SAUER BIBUS

Product Information Bulletin		PIB:	ICVD2010-002
Products Affected: Betroffene Produkte:	ICVD MO S0	Subjects: Baugrößen:	Alle Baugrößen
Models Affected: Betroffene Modelle:	W-581372 W-581369 W-581370 W-581396 50.20.1220 50.20.1150 50.20.1160 und 50.20.1235

Component: Komponente:	Rampenfeder (Zugfeder)
Modified: Änderung:	Neue Rampenfeder
Date of introduction: Einsatzdatum:	sofort

Product Information Bulletin No: PIB-ICVD2010-002.doc

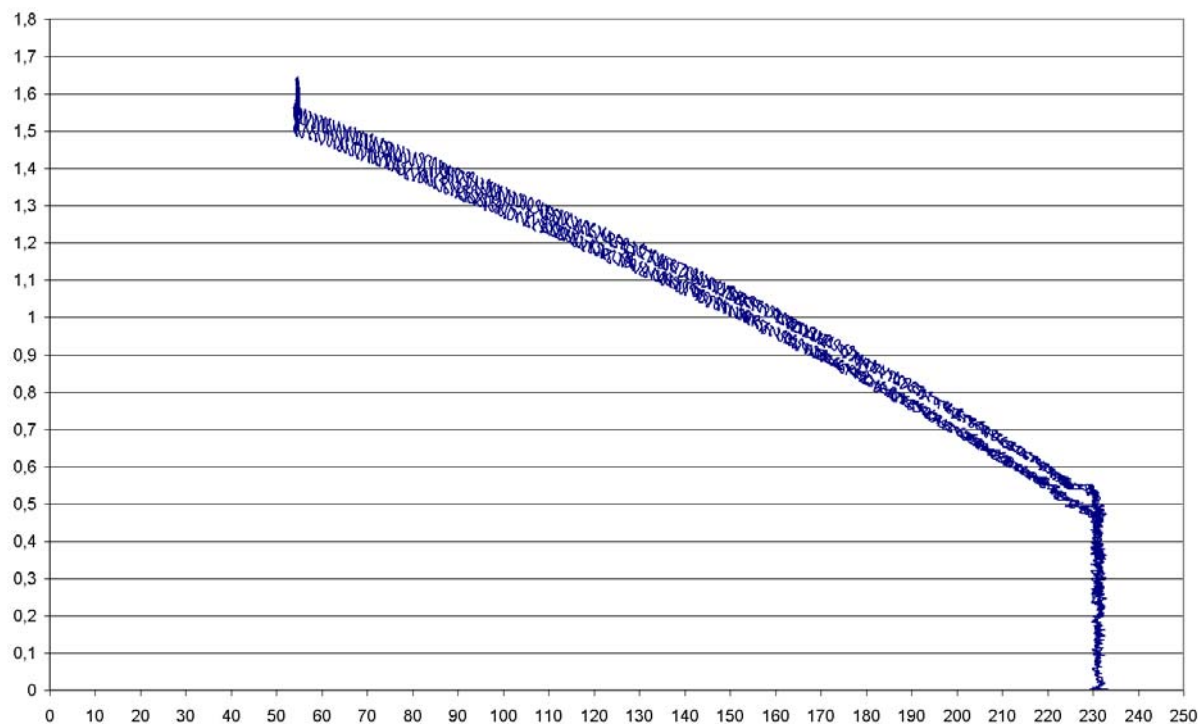
Daraus resultieren eine neue Rampe bzw. neue Stromwerte für den Verstellbereich.

Alter Regelbeginn lag bei 550mA ± 20 mA

Neue Regelbeginn liegt bei der neuen Rampenfeder bei 600mA ± 20 mA

ICVD MO S0 neu

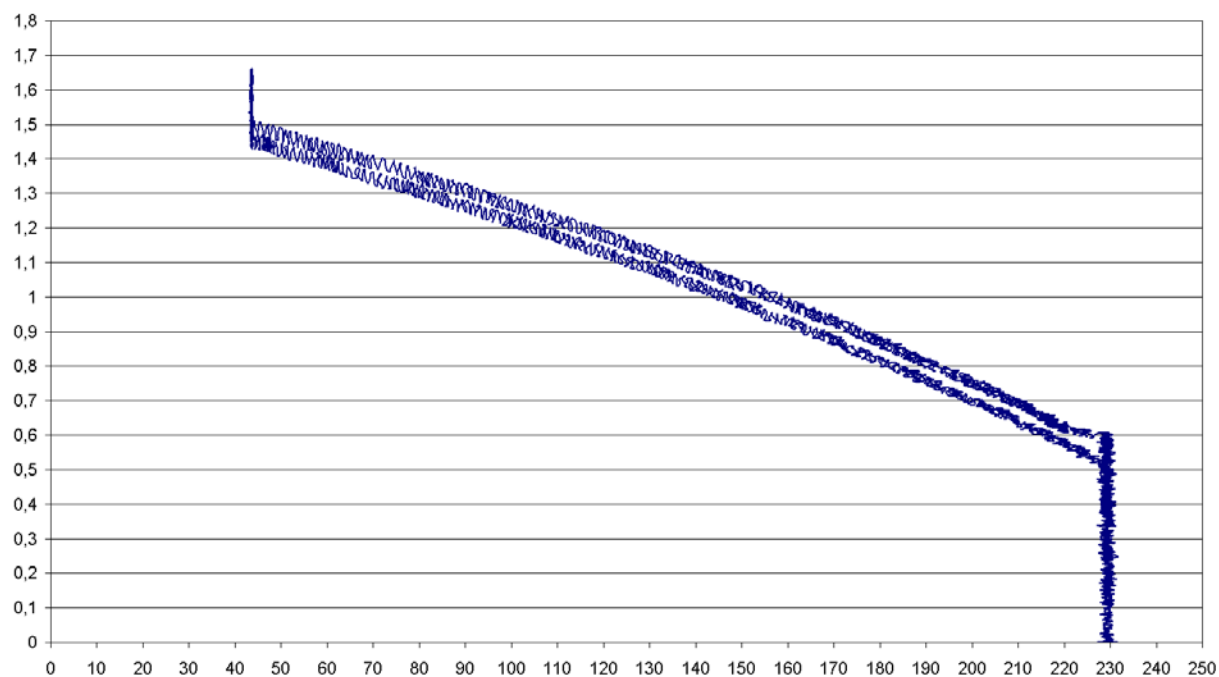
Regelende

Bei

W-581372

Regelende 1450mA

W-581369

Regelende 1500mA

W-581370

Regelende 1500mA

W-581396

Regelende 1200mA

50.20.1220

Regelende 1450mA

50.20.1150

Regelende 1500mA

50.20.1160

Regelende 1500mA
